RENESAS TECHNICAL UPDATE

製品分類	MPU & MCU	発行番号	TN-78K-A010A/J	Rev.	第1版
題名	誤記訂正通知 78K0R/Lx3 ユーザーズマニュアル ハードウェア編 Rev.5.01 の 記載変更		情報分類	技術情報	
適用製品	78K0R/Lx3 グループ	対象ロット等	関連資料	78K0R/Lx3 ユーザーズマニュアル ハードウェア編(R01UH0004JJ0501)	
		全ロット

今回通知する訂正内容

図 16-1 LCD コントローラ／ドライバのブロック図 (p.665)

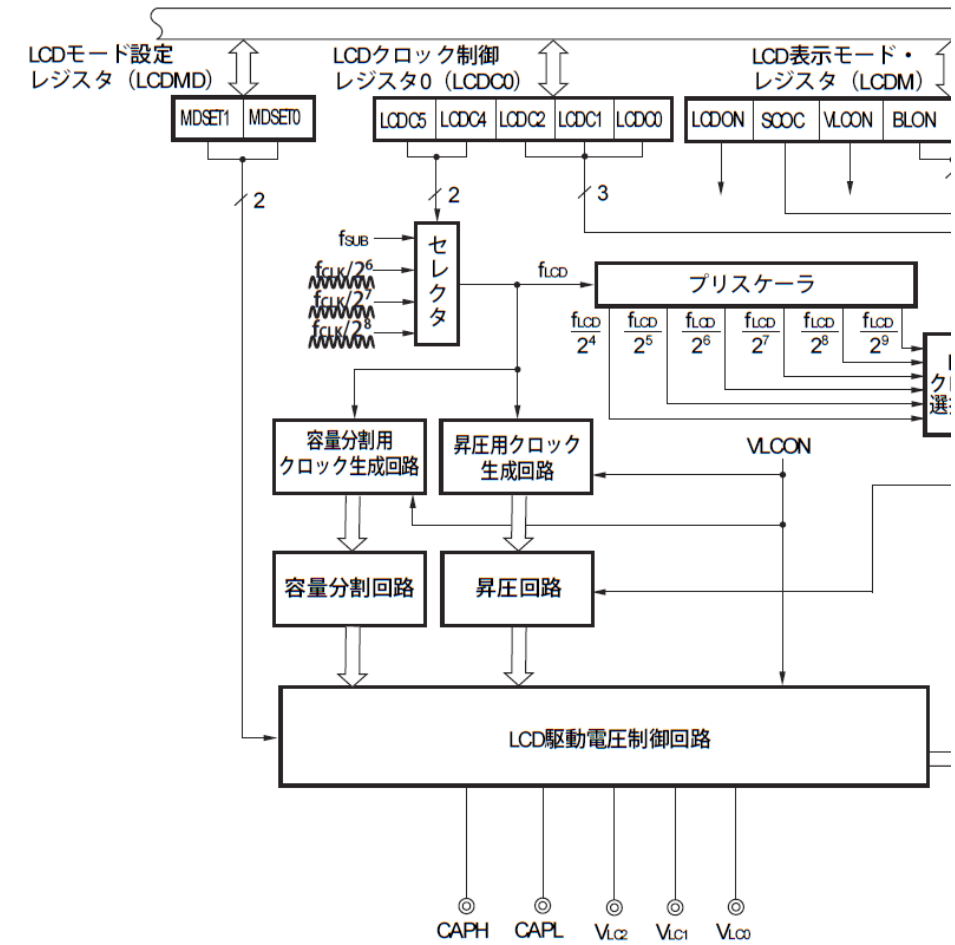
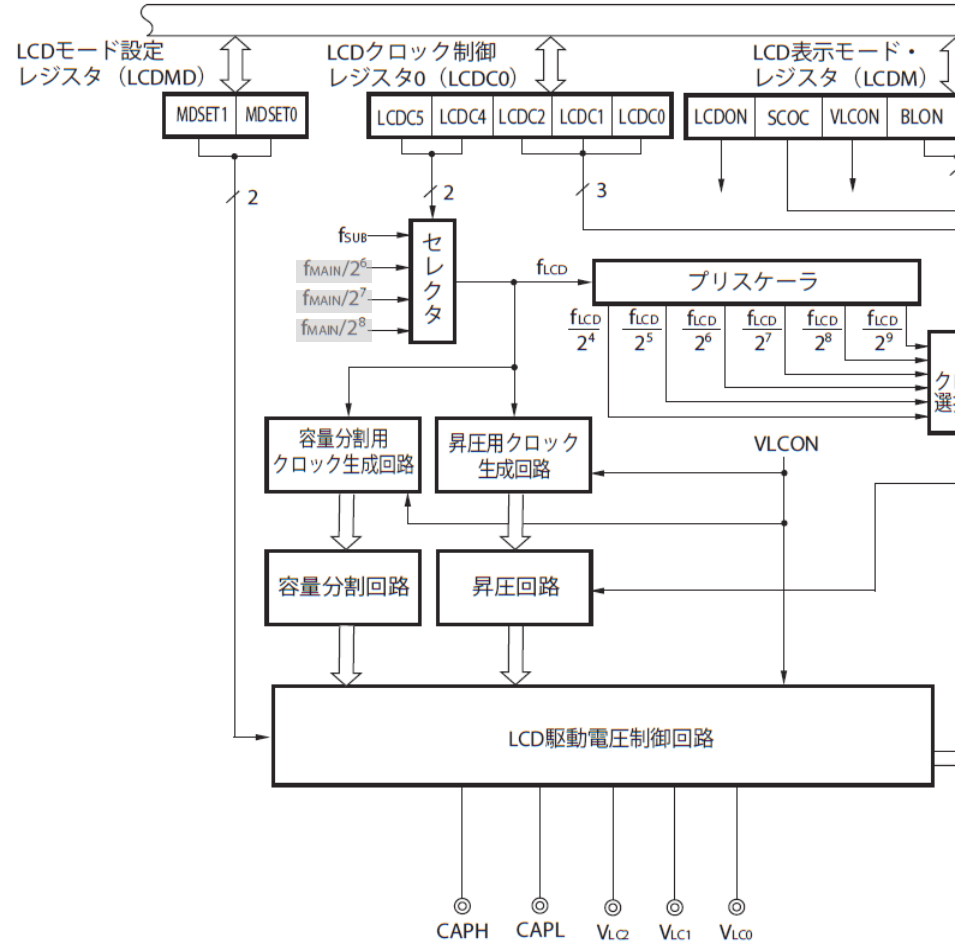
誤記訂正の該当箇所は、誤)太字下線、正)グレー・ハッチングで記載します。

1. 16.2 LCD コントローラ／ドライバの構成
